溢水対策※

－ 発電所内で水があふれた際の発電所の安全性の検証－

論点No.70、71、76、77

ワーキングチーム検証結果

○溢水想定

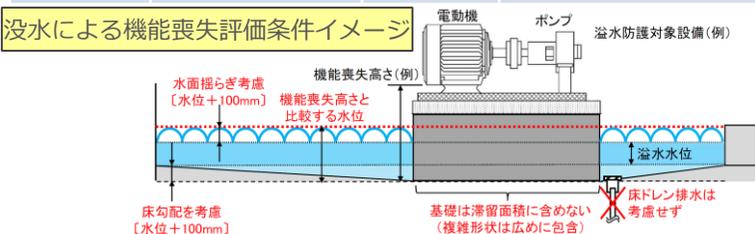
原因	溢水源	溢水面積	溢水水位
機器破損	保有水量の1.1倍	床面積は0.7倍して水位上昇を算出	溢水による水位上昇に加え、床勾配と水面の揺らぎを考慮して、さらに一律200mm上昇させる。床からの排水は可能であっても出来ない想定。上層階からの流入は考慮。
地震等	耐震B、Cクラス※の機器全てに内包する量の1.1倍		
消火活動	2か所同時に3時間放水 (消防法上は20分)

○消火活動における対策

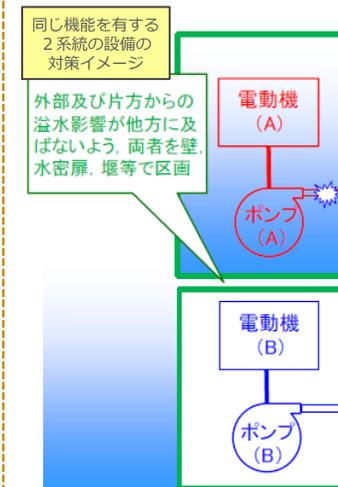
- 以下のとおり対応することを確認
- ・ 不用意な放水は行わない
 - ・ 消火に必要な最低限の消火水量となるよう努める
 - ・ 原則、消火器にて初期消火を行う
